**Enquête Publique concernant la demande d'autorisation  
environnementale relative au Renouvellement et à l'Extension  
d'une autorisation d'exploiter de la carrière de marbre « SAINTE  
ANNE » par la société YELMINI au lieu-dit VILLETTE**

**Rapport d'Enquête Publique**

**Commune d'AIME-LA-PLAGNE 73006**

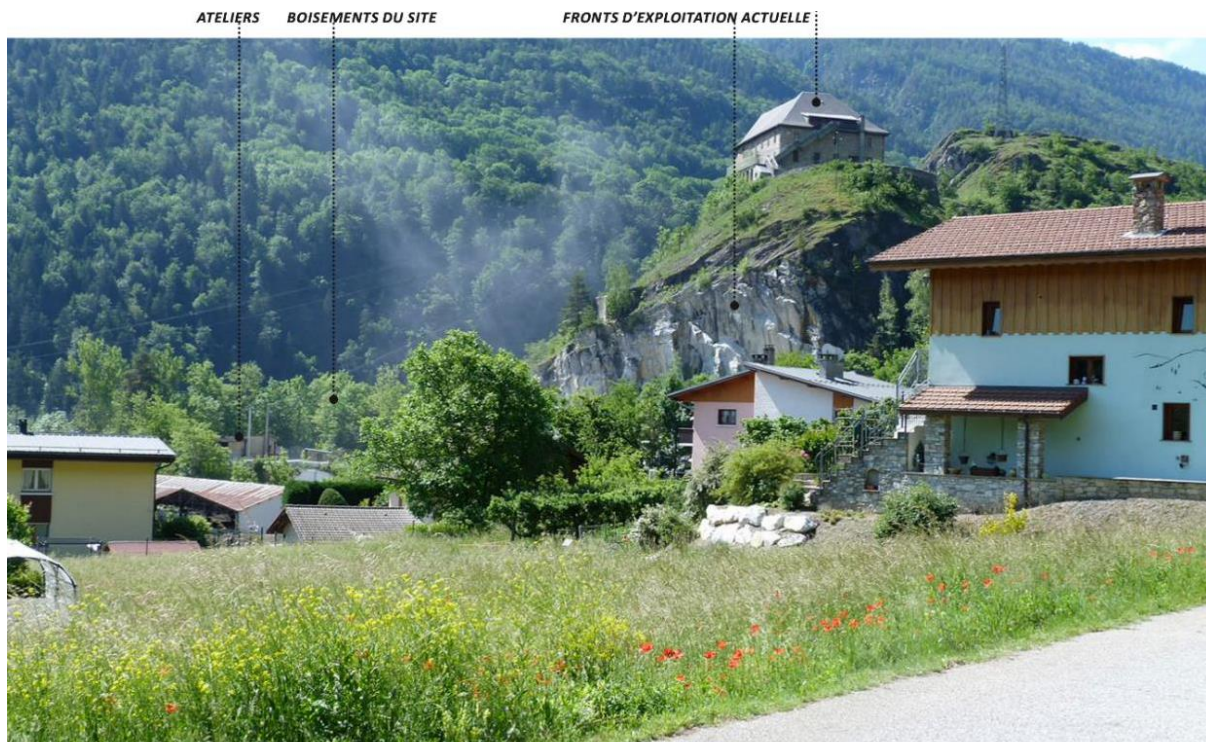
La photo montre que l'activité est bien émettrice de poussières.

*Remarque du CE : Il est certain qu'en période de sécheresse, ces fines doivent s'envoler au passage des engins de transport et se déposer aux alentours du site.*

*Ce problème devrait être résolu par humidifiant si nécessaire des terrains avant décapage des terres, les pistes de circulation des engins et en maintenant une végétation arbustive sur le merlon périphérique du site.*

*La carrière ne fait pas l'objet d'un suivi réglementaire des émissions de poussière. En effet, celui-ci est réservé aux carrières dont la production annuelle est supérieure à 150 000 t/an et qui produise selon une méthode d'exploitation à sec. Pour mémoire, la carrière est autorisée à extraire 14 000 t de blocs de marbres par an, soit près de 11fois moins que le seuil légal impliquant un suivi des émissions. L'exploitation se fait par sciage/havage sous eau afin d'abattre les poussières générées, ce qui limite grandement le risque d'envol dépoussières. En l'absence de données locales (communales, départementales et régional), l'exploitant propose de mettre en place sur la carrière un réseau de plaquettes de*

dépôt (ou plaquettes DIEM), répondant à la norme NF X 43-007 afin de définir un niveau de poussière de référence hors exploitation durant les périodes inter campagnes et de caractériser le niveau d'empoussièrement généré par l'activité. Ces mesures viendront en complément des mesures réalisées de du 03 au 29 juillet 2019.
